**Avis délibéré de la mission régionale
d'autorité environnementale
Hauts-de-France
sur la mise en compatibilité
du plan local d'urbanisme
de la commune de Tilloy-lez-Cambrai (59)**

n°MRAe 2023-7347

I. Le projet de mise en compatibilité du plan local d'urbanisme de Tilloy-lez-Cambrai

*plan n°2 : distances de retrait pour les constructions retenues
dans le cadre de la mise en compatibilité*

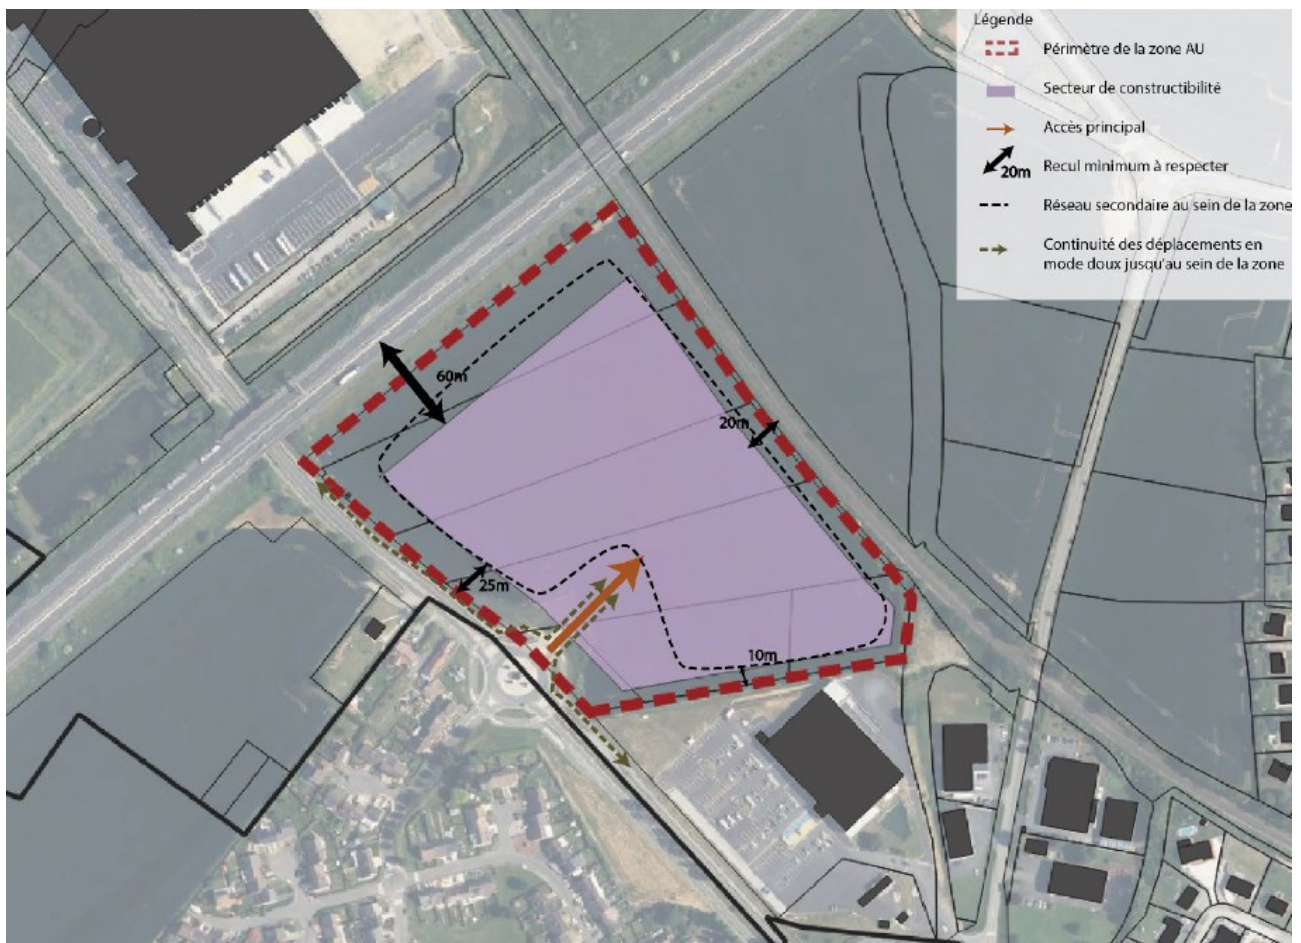
Alors que l'article L.111-6 du code de l'urbanisme fixe des bandes inconstructibles à partir de l'axe des voies de circulation, le PLU actuel fixe des bandes inconstructibles à partir de la limite d'emprise de l'autoroute et non de son axe et à partir de la RN 43 (sans plus de précision). Le dossier ne précise pas de combien est réduite la bande inconstructible par rapport à la situation

existante pour l'autoroute et, pour la RD2643, de combien est réduite la bande inconstructible par rapport à la loi Barnier qui prévoit 75 mètres à compter de l'axe.

- la bande inconstructible pour la RD2643 passe de 60 à 25 mètres de la RD2643, sans préciser le point de départ pour comptabiliser ces distances. Selon le plan n°2 ci-après, il semblerait que ce soit à partir du bord de la RD et non de son axe. Il n'est pas précisé à quelle distance ces 25 mètres correspondent par rapport à l'axe de la RD2643 ;
- la bande inconstructible pour l'A2 passe à 60 mètres à compter de l'axe au lieu des 100 mètres prévus par l'article L.111-6 du code de l'urbanisme. Il n'est pas précisé à quelle distance les 60 mètres à compter de la limite d'emprise de l'A2 correspondent par rapport à l'axe de l'A2 ;
- la bande inconstructible par rapport à la voie ferrée est quant à elle augmentée de 10 mètres.

- *de compléter l'évaluation environnementale en apportant des précisions sur les possibilités de construction de logements dans la zone IAUC, sur les différentes configurations de la bande inconstructible sur le terrain selon qu'il s'agisse du PLU en vigueur, de la modification projetée ou de l'application des dispositions prévues par l'article L. 111-6 du code de l'urbanisme afin de permettre de comparer et d'apprécier l'ampleur de la réduction de la mesure de protection pour les axes routiers ;*
- *de reporter ces informations sur des plans afin de visualiser dans quelles proportions les modifications prévues réduisent les zones d'inconstructibilité par rapport à l'existant et par rapport à l'article L. 111-6 du code de l'urbanisme.*
